Nábřeží řeky Svatky - Realizace protipovodňových opatření
města Brna – etapy VII a VIII (ORG 5344)

ZMĚNOVÝ LIST

ZL 110

- Navýšení kubatury bouraných prací v km 37,386-37,437 -2PB

VÝPOČET KUBATUR - NÁŘEŽNÍ ŽEĐ KM 37,386 - 37,437

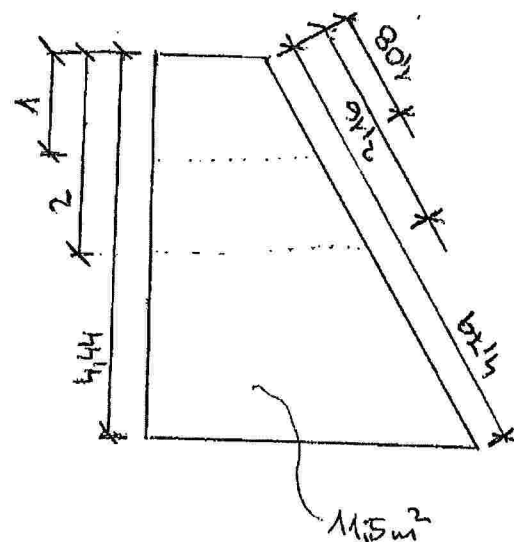
- PŮVODNÍ ZMĚNOVÝ VV - ČÁST POHLEDU PB P(6) - P(11) = $166,5 \text{ m}^3$
- PLOCHA ŘEZU (OEO. ZAMĚŘENO) = $11,5 \text{ m}^2$
- DĚLKA ŘEŠENÉHO ÚSEKU = 51 m (DLE ÚKRESU REKONSTRUKCE)
- TL. KAMENE = $0,4 \text{ m}$

NOVÝ VÝPOČET:

$$45 \times 11,5 + \frac{11,5 \times 6}{2} = \underline{\underline{552 \text{ m}^3}}$$

PŮVODNÍ VÝPOČET:

$$\underline{\underline{166,5 \text{ m}^3}}$$

$$\text{N.V.} - \text{P.V.} = 552 - 166,5 = \underline{\underline{385,5 \text{ m}^3}}$$

BOURÁNO NAD RÁMEC PD
KM 37,386 - 37,437

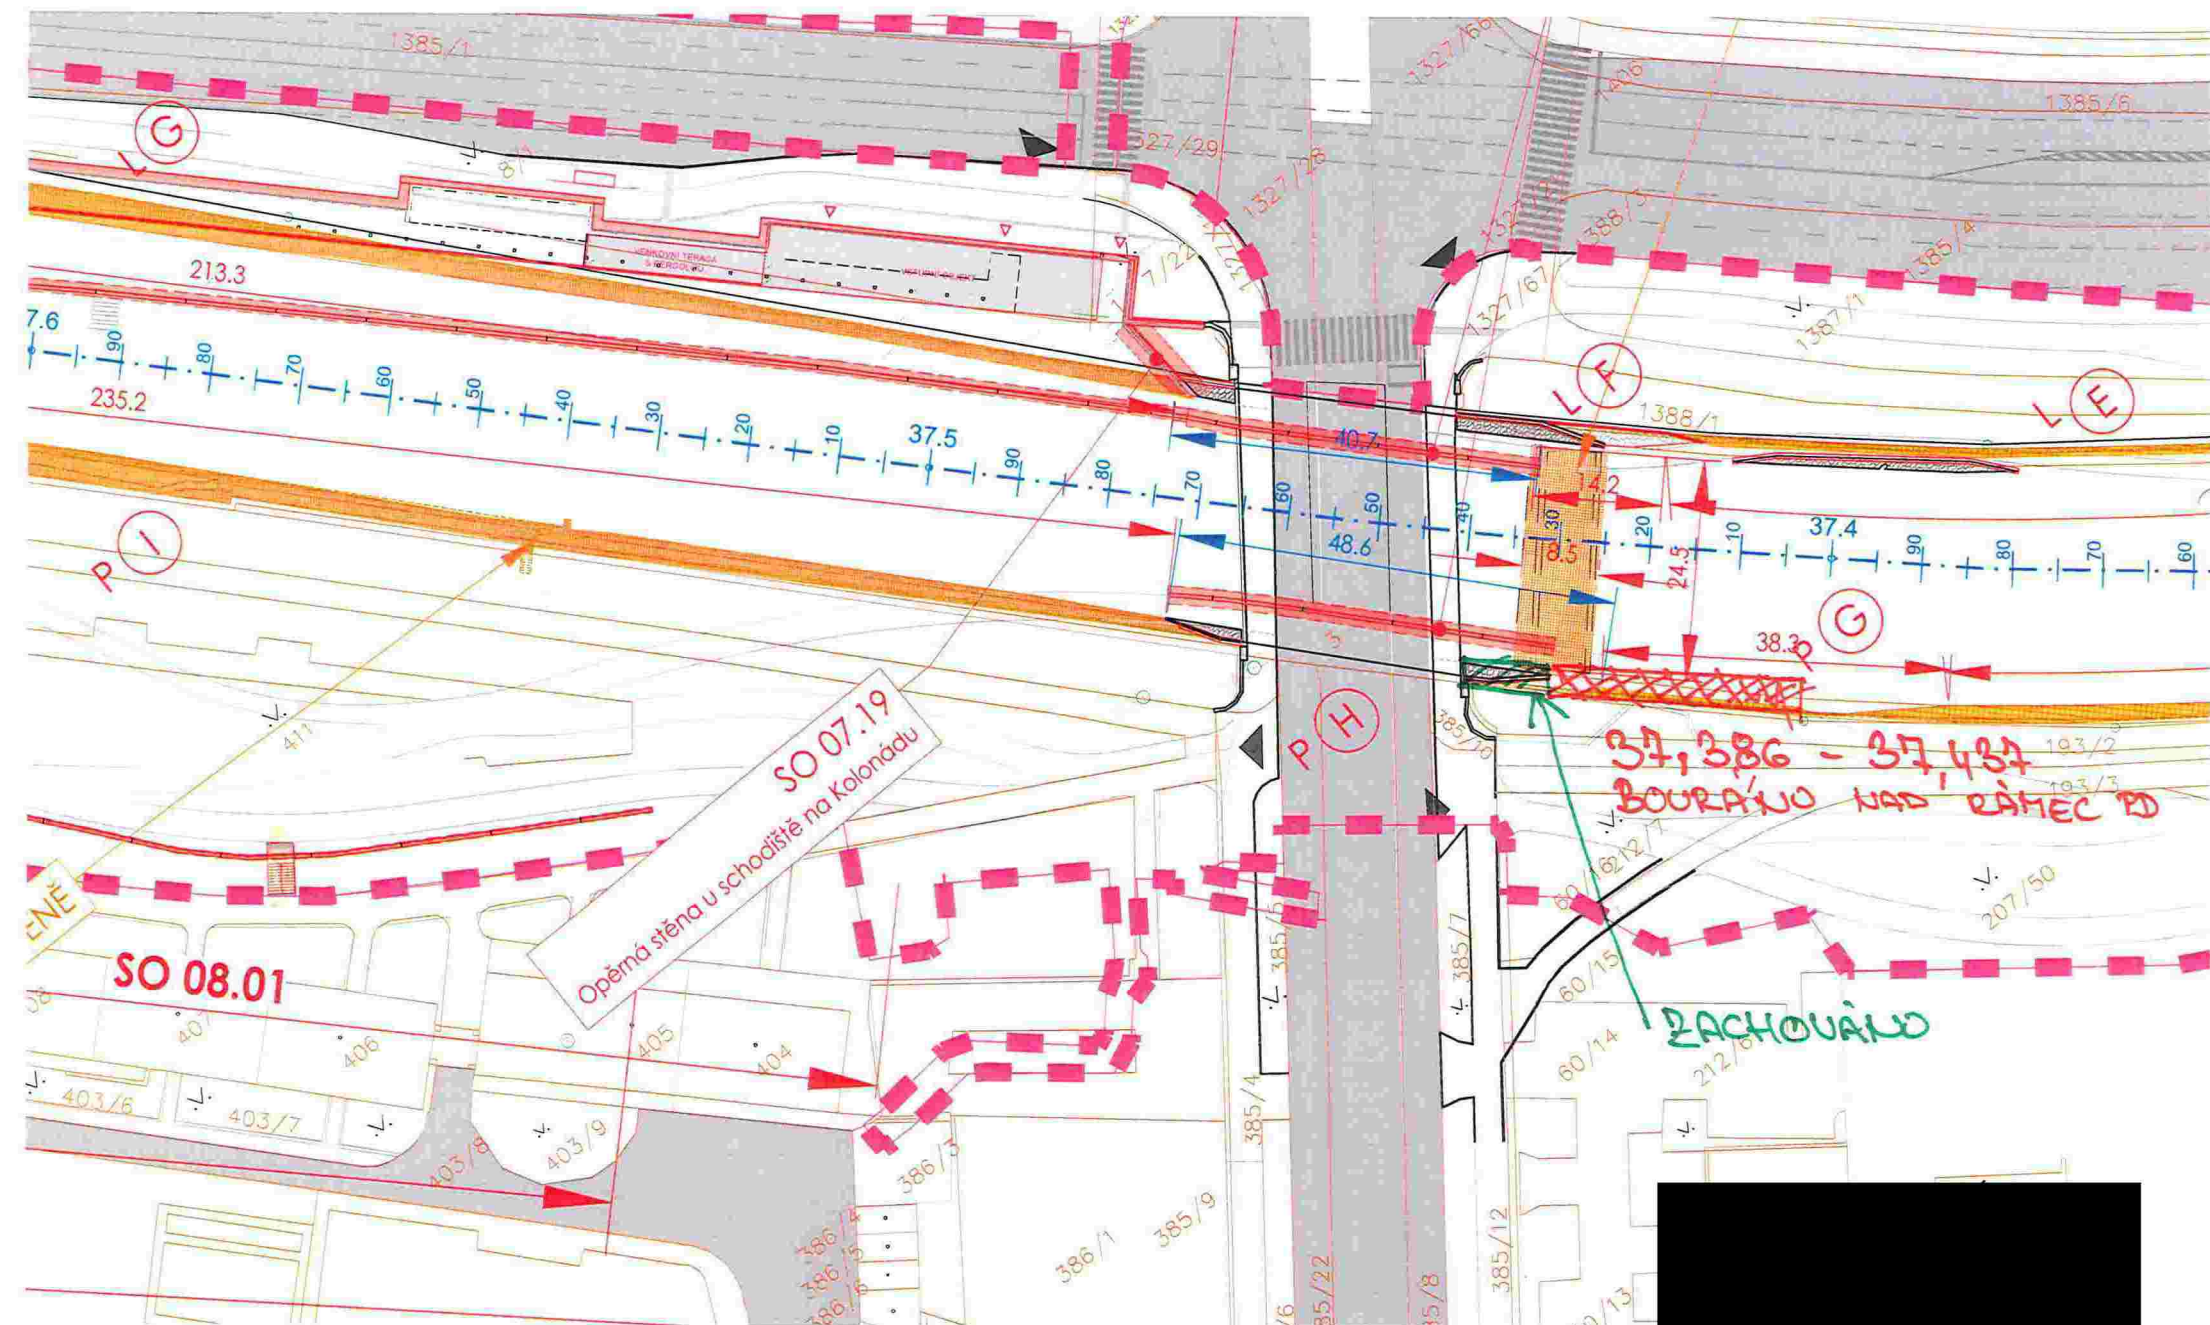
Dle PD budou nábřežní zdi na úseku 2 PB (v km 37,386-37,437) zcela odstraněny, části zdi nad projektovaným terénem budou rozebrány a odstraněny.

Na základě zjištěné různé mocnosti nábřežních zdí dojde k navýšení bouracích prací dle předloženého zaměření a dokumentace.

P(G) STÁVAJÍCÍ KAMENNÁ DLAŽBA, BUDE ROZEBRÁNA 1m A 2m

P(H) STÁVAJÍCÍ OPEVNĚNÍ, PONECHÁ SE
DOPLNĚNÍ CHYBĚJÍCÍ DLAŽBY A
NOVÉ ZASPÁROVÁNÍ
OKRAJE ROZEBRÁNY VE SPÁDU V DĚLCE 6.30m A 6.0m

AD nemá připomínek k předloženému výpočtu a odpovídá realitě. Souhlasí s navýšením bouracích prací v tomto úseku.

Za AD nemám připomínek k předloženému výpočtu a měl by tak odpovídat realitě. Souhlasíme s navýšením bouracích prací v tomto úseku. Toto řešení se zakládá na dohodách, že finální vyhodnocení bouracích prací bude provedeno na základě zaměření z důvodu, že tvar nábrežních zdí byl jiný než podklad od Povodí Moravy pro vypracování DVD.
